株式会社グローバル・ニュークリア・フュエル・ジャパンの  
核燃料物質の加工の事業に係る保安規定変更認可申請書の一部補正について

## 核燃料物質の加工の事業に係る保安規定変更の一部補正

# 別添 1 補正対照表

別図1-2 品質マネジメントシステム文書体系図

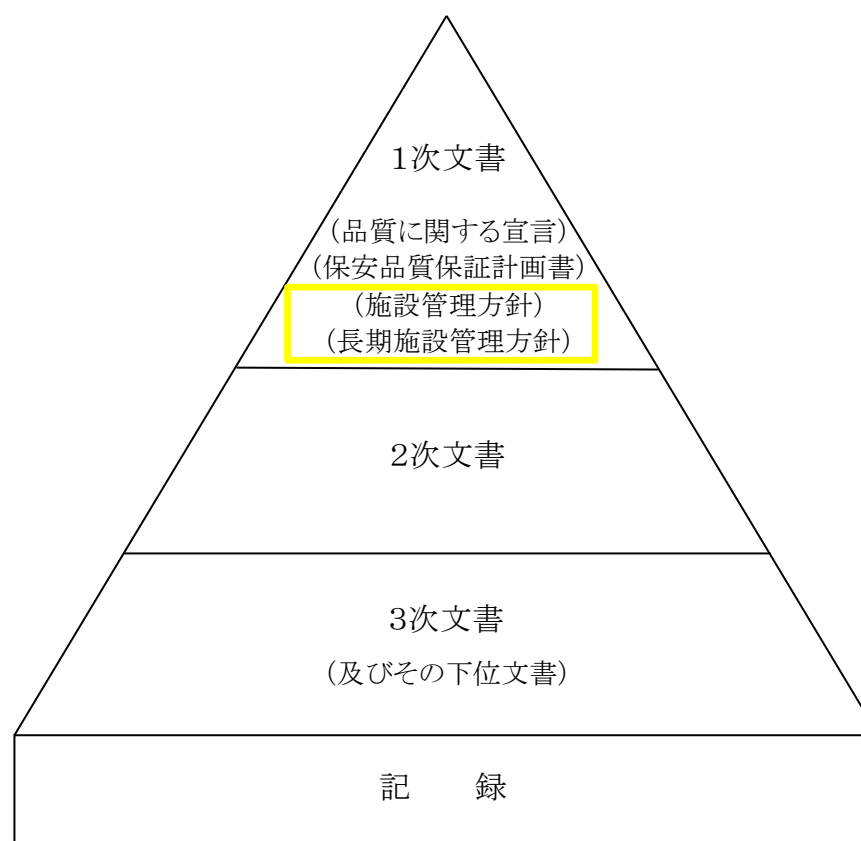
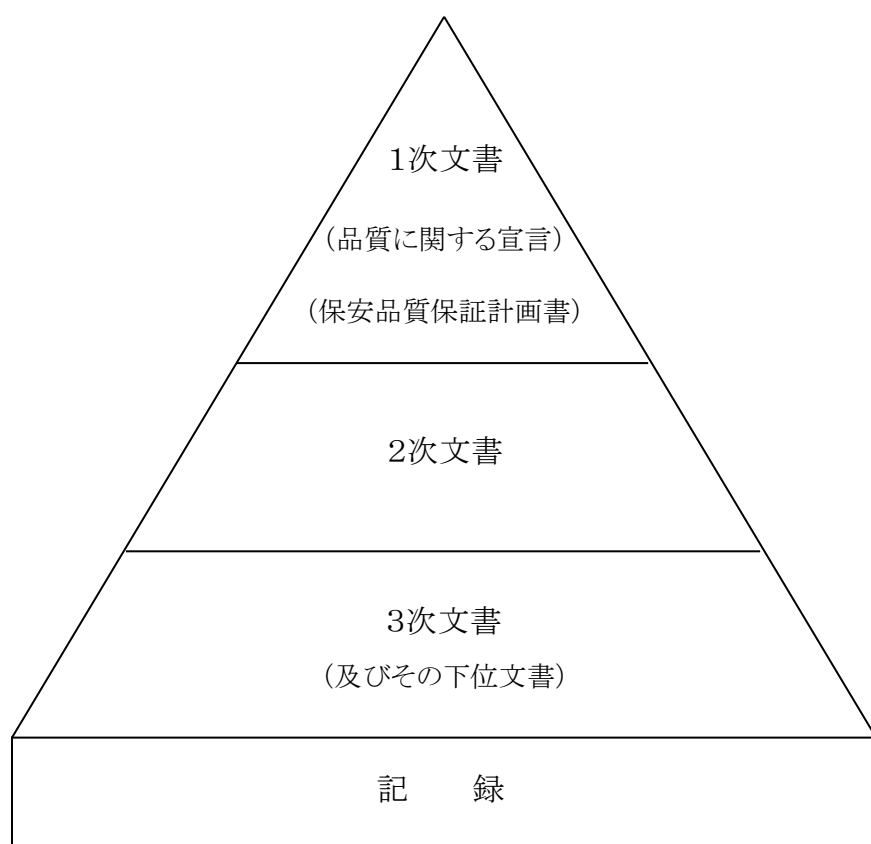
補正の理由(3)対象等の明確化及び記載の適正化

別図1-3 品質マネジメントシステムのプロセスフロー

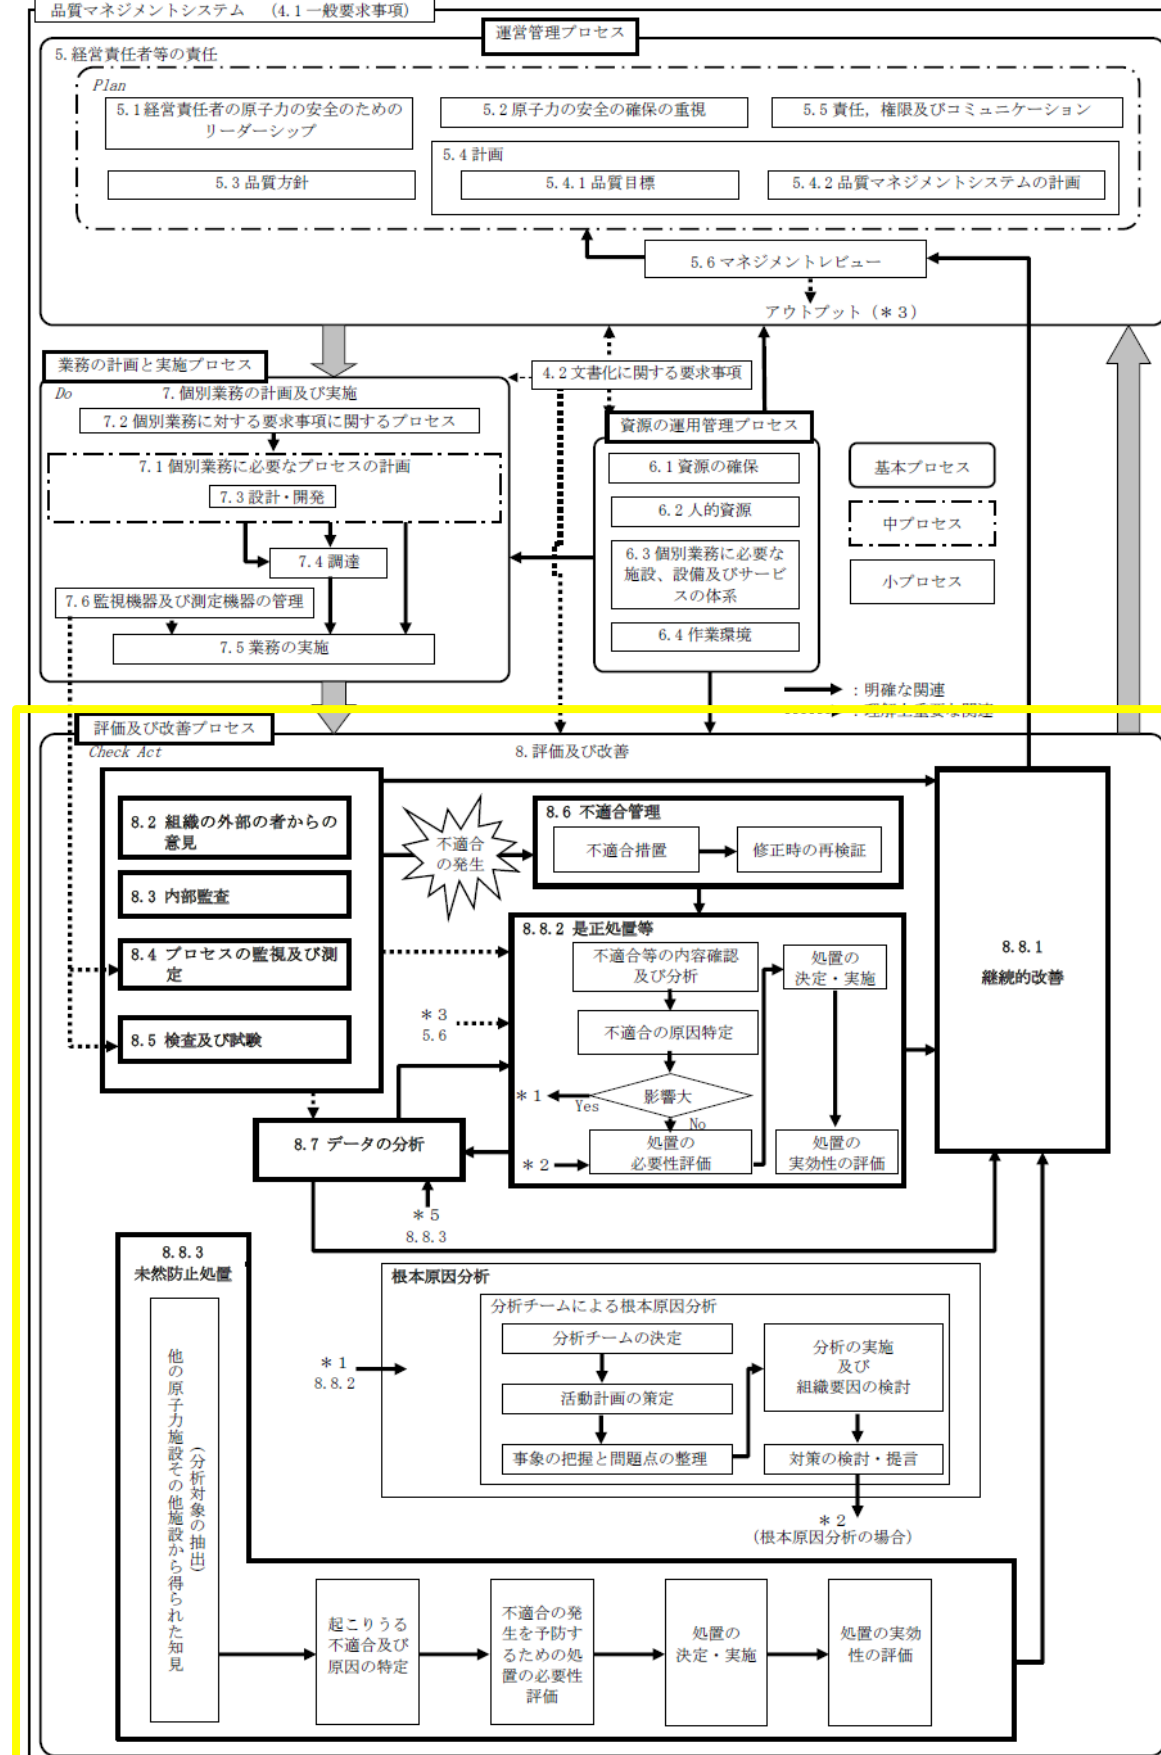
補正の理由(3)対象等の明確化及び記載の適正化
